SCHAERBEEK. Place des Bienfaiteurs, 30 / angle rue G. Devreese (arch. R. FASTRÉ – 1911-1912)
(= en zone de protection du Monument aux Bienfaiteurs et ses abords, classés comme monument et comme site / immeuble concerné et espace public entourant le square inscrits à l'Inventaire légal, respectivement des sites et des monuments)

PERMIS D'URBANISME: Dans un immeuble de 4 logements, étendre le logement du 3ème étage dans les combles, créer une lucarne rentrante avec terrasse en façade avant, créer une lucarne en façade arrière, créer un balcon au 3ème étage en façade arrière, mettre en conformité la construction d'une annexe au rez-de-chaussée, la réalisation de travaux structurels et les modifications esthétiques en façades avant
Demande de la Commune du 23/03/2026

Avis de la CRMS

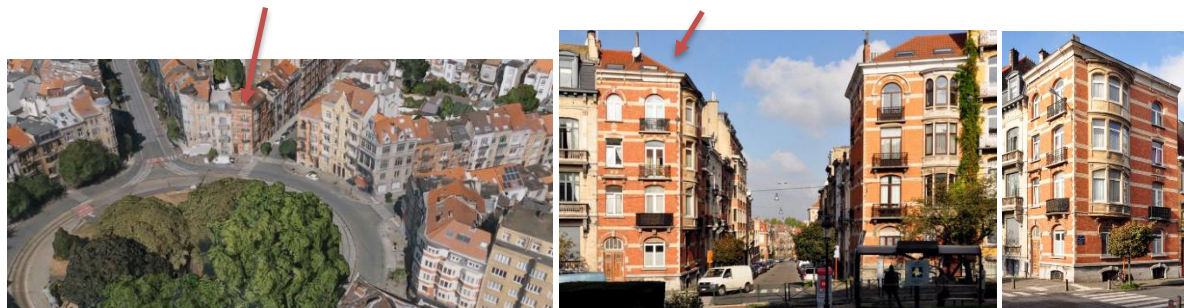
La CRMS rend par conséquent un avis défavorable sur l'aménagement d'une terrasse en toiture, que ce soit côté place ou côté rue G. Devreese, celle-ci étant préjudiciable aux perspectives vers et depuis le site et le monument classés. Elle porterait également atteinte à la scénographie urbaine de la place ainsi qu'à la cohérence entre les deux bâtiments d'angle, conçus simultanément par le même architecte. Cette terrasse constitue par ailleurs un élément totalement étranger à la typologie traditionnelle de ce type d'immeuble et de sa toiture.

En ce qui concerne les façades à rue donnant sur la place des Bienfaiteurs et la rue G. Devreese, la CRMS s'oppose aussi à la régularisation des châssis en PVC, qui dévalorisent la façade. Elle demande leur remplacement par des châssis de qualité en bois, présentant des divisions identiques (y compris les petits-bois des impostes) à celles d'origine, des profils traditionnels et une teinte adéquate (probablement du bois naturel (à confirmer), tel que le suggère l'élévation d'origine). L'immeuble pendant mériterait également une attention similaire en ce qui concerne les châssis.

La CRMS demande, par ailleurs, de corriger les élévations de façade, qui ont été fortement simplifiées dans les dessins par la suppression de détails architecturaux de qualité (encadrements de baies finement travaillés, bow-window, etc.) qu'il ne faut pas négliger.
